## Bescheid

**über die Änderung der  
allgemeinen bauaufsichtlichen Zulassung/  
allgemeinen Bauartgenehmigung  
vom 9. Oktober 2025**

**Z-34.14-219**

**SAS Mikropfähle (Verpresspfähle mit kleinem Durchmesser) mit Traggliedern aus  
SAS-Stabstahl mit Gewinderippen S 555/700, Ø 57,5 mm und Ø 63,5 mm**

| SAS Mikropfähle (Verpresspfähle mit kleinem Durchmesser) mit Traggliedern aus SAS-Stabstahl mit Gewinderippen S 555/700, Ø 57,5 mm und Ø 63,5 mm | Anlage 1 |

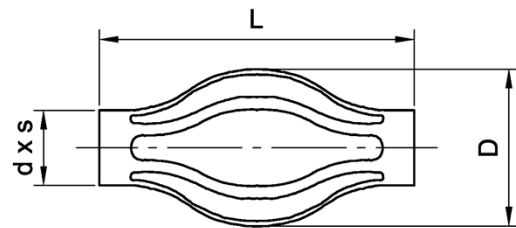
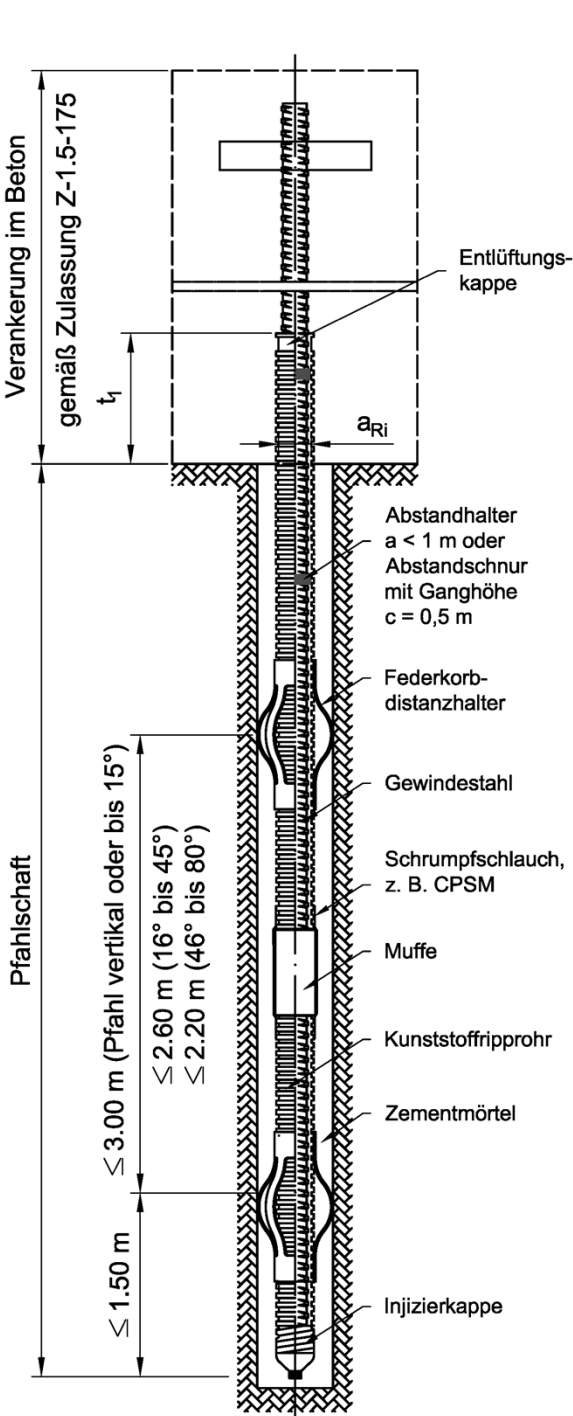
1. Die Anlagen 1 und 2 der allgemeinen bauaufsichtlichen Zulassung/allgemeinen Bauartgenehmigung werden ersetzt durch die geänderten Anlagen 1 und 2 dieses Bescheids.

| Stab Ø | d x s  | L   | min. D* | Typ      |
| Ø57.5  | 63x3.0 | 285 | 110     | P5084-63 |
| Ø63.5  | 75x3.6 | 285 | 110     | P5084-75 |

Maße in mm  
\* Min. D ist durch Stauchen abhängig von der erforderlichen Überdeckung nach DIN SPEC 18539 A Anhang C zu erhöhen.

Kunststoffripprohr  
-  $t_1 \geq 100 \text{ mm}$ ,  $t_2 \geq 600 \text{ mm}$   
-  $a_{Ri} \geq 79 \text{ mm}$  (Ripporinnendurchmesser)

- a) Wendel mit  $\varnothing_W = 4 \text{ mm}$   
-  $t_1 \geq 300 \text{ mm}$ ,  $t_2 \geq 600 \text{ mm}$   
-  $a_{Wi} \geq \varnothing_S + 25 \text{ mm}$  (Wendelinnendurchmesser)  
-  $c_W = 75 \text{ mm}$  (Ganghöhe Wendel)  
- Abstandssicherung: 6 Längsstäbe  $\varnothing 8 \text{ mm}$
- b) Bewehrungskorb aus Betonstahlmatte N94  
-  $t_1 \geq 300 \text{ mm}$ ,  $t_2 \geq 600 \text{ mm}$   
-  $a_{Bl} \geq \varnothing_S + 25 \text{ mm}$  (Bewehrungskorbinnendurchmesser)
